Zeitschrift: **Schweizer Ingenieur und Architekt**

Band (Jahr): **106 (1988)**

Heft 15

Centre de rencontres, de spectacles et de loisirs à Moutier BE

maquette, plan de situation 1:1800

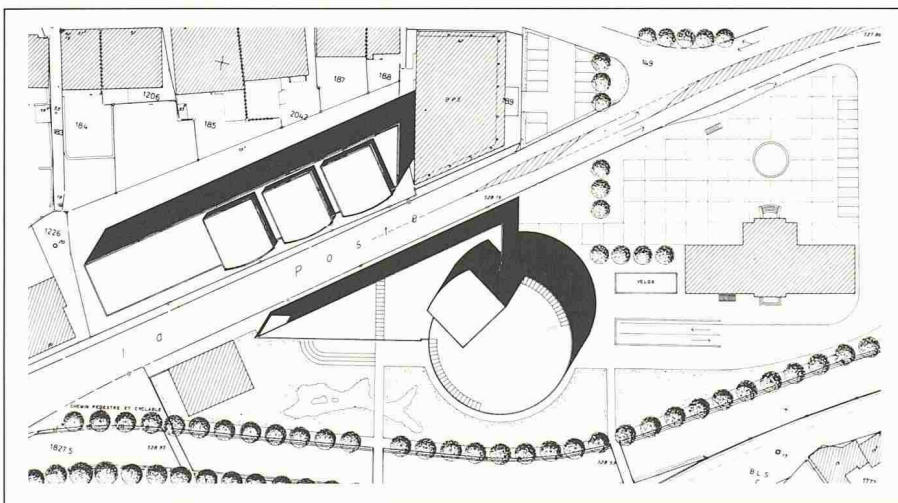
Le renforcement proposé du côté Nord de l'avenue de la Poste ignore la possibilité d'une continuité entre la ville et la Birse. Les façades du volume secondaire ne reflètent pas l'échelle (niveaux) des espaces qu'il contient. La logique du cylindre devrait engendrer une définition d'espace homogène sur son pourtour.

L'entrée principale et la cafétéria, ouverte sur le parc, assurent un accueil agréable. La salle de jeunesse indépendante avec son prolongement extérieur en gradins, constitue une bonne solution, mais les autres locaux sont mal disposés. La forme extérieure ronde du bâtiment principal ne reflète pas l'aménagement des espaces intérieurs qui sont conventionnels. La superposition des deux salles pose des problèmes d'exploitation et d'accès difficiles tant pour les spectateurs que pour la scène. Le choix du système constructif n'est pas cohérent avec le parti architectural. La superposition des fonctions est mal résolue: hauteur de la grande salle insuffisante, mauvaise relation du dessous de scène avec la scène.
